Proyecto: LM-PI-AT-114-12

### **EVALUACIÓN DE LOS MATERIALES Y DE LAS ACTIVIDADES DE COLOCACIÓN DE CONCRETO Y TOBA PLÁSTICA.**

***PROYECTO: Rehabilitación de la estructura del pavimento de la Ruta  
Nacional No.2, Sustitución de losas de concreto de Ochomogo carril  
interno sentido San José – Cartago.***

INFORME FINAL

**Figura 2.** Gráfica del Ensayo de CBR

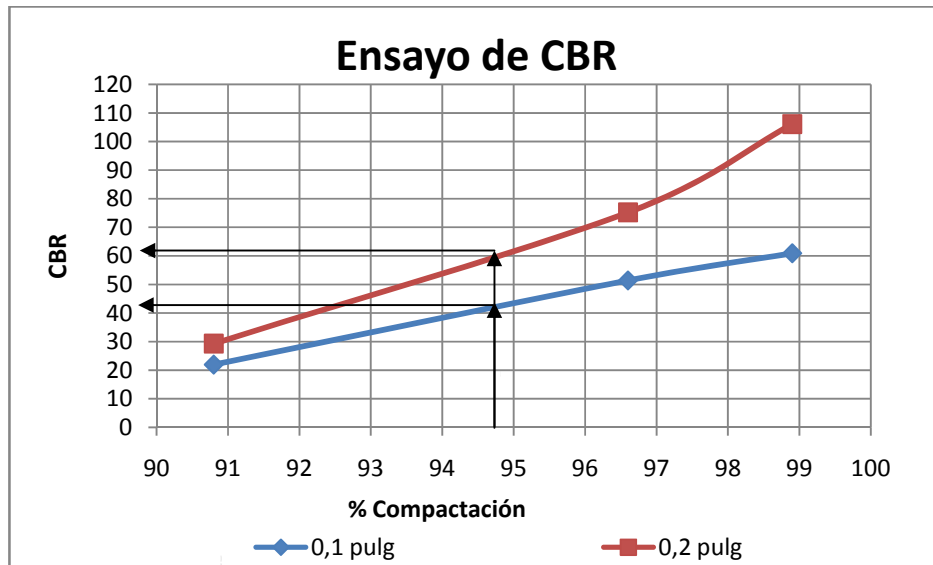
En cuanto a los resultados del ensayo de índice de soporte (CBR) se establece de la Figura 2 “Ensayo CBR” que para el 95% de compactación del próctor modificado, se obtienen resultados mayores que la condición estipulada en el CR-77, tal como se detalla en la Tabla 5.

Compactación %	CBR corregido		Especificación
	0,1 pulg	0,2 pulg	CR-77
98,9	60,9	106,1	-
96,6	51,4	75,2	-
95,0 (*)	43,3	65,2	CBR≥30
90,8	22	29,3	-

Figura 3. Gráfica de composición granulométrica del material de sub base

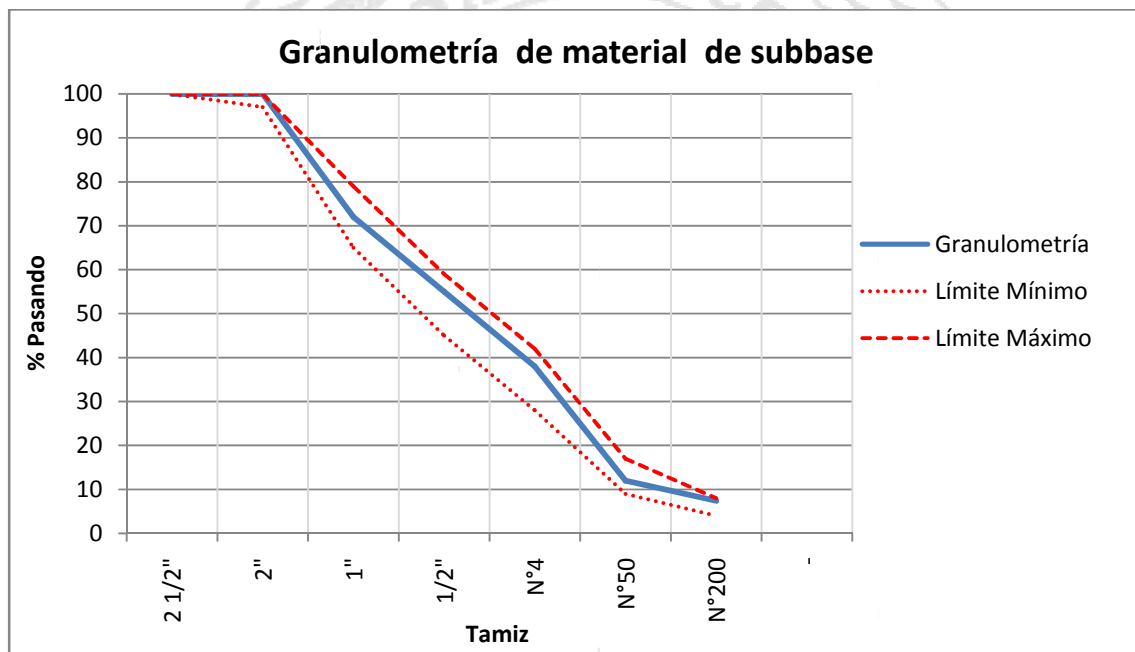
En cuanto a la composición granulométrica indicada en la sección M-204(1) del cartel de licitación los resultados de laboratorio (Tabla 6 y Figura 3) revelan que el material de grava de río utilizado cumple con los requerimientos establecidos en dicha sección M-204(1), mostrando una cercanía con el límite inferior de la especificación en la malla N°200, tal como se aprecia en la Figura 3).

**Figura 4.** Gráfica de resultados de resistencia del material de base estabilizada considerada como toba cemento.

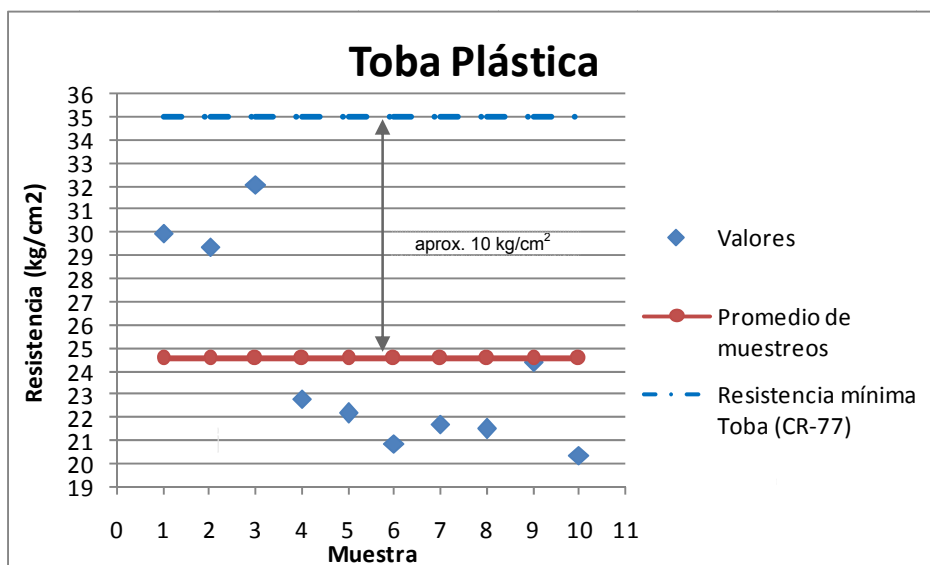
Por consiguiente del análisis de los resultados de resistencia a la compresión de la toba cemento (Tabla 10) obtenidos por el LanammeUCR según informe de ensayo I-0300-12, se puede determinar que la totalidad de las muestras analizadas se encuentran por debajo del valor requerido por la especificación con un valor promedio de 30,5 kg/cm<sup>2</sup> para el material muestreado el 21 de marzo de 2012. Los restantes especímenes muestran un valor de resistencia promedio de 22,0 kg/cm<sup>2</sup> para los días 21 y 22 de marzo de 2012, mostrando un

desfase de una magnitud aproximada de  $10 \text{ kg/cm}^2$  con relación al valor especificado en el CR-77, tal como se muestra en la Figura 4.
